Bei der anstehenden Wartung der PD – Feuerlöscher ist bei den Geräten von Baujahr 01.2007 bis Baujahr 10.2008 generell die Ventilbolzenhöhe zu überprüfen! Bei nicht korrekter Höhe ist der Betätigungshebel durch einen **Neuen** zu ersetzen.

Vorgehensweise zum Prüfen des Ventilbolzens und Wechsel des Betätigungshebels

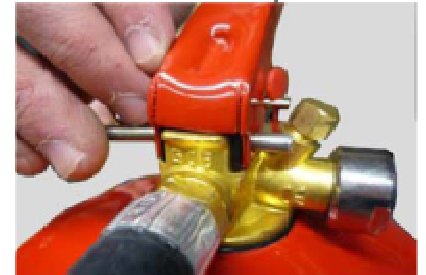
2. Prüfstange horizontal auf den Ventilbolzen auflegen

3. Keine Luft = Bolzenhöhe ist i. O.

Keine Luft = i.O.

4. Luft = Betätigungshebel wechseln

Luft = nicht in Ordnung

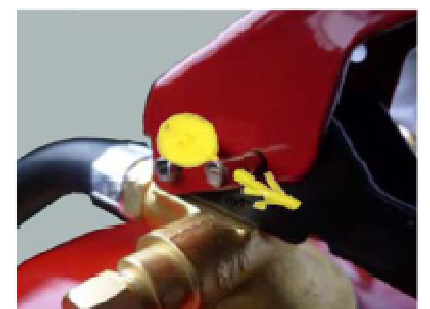
5. Entfernen Sie die Spannhülse

6. Neuen Betätigungshebel montieren

7 Vorstecker einstecken und neu verplomben

8. Roten Punkt aufkleben
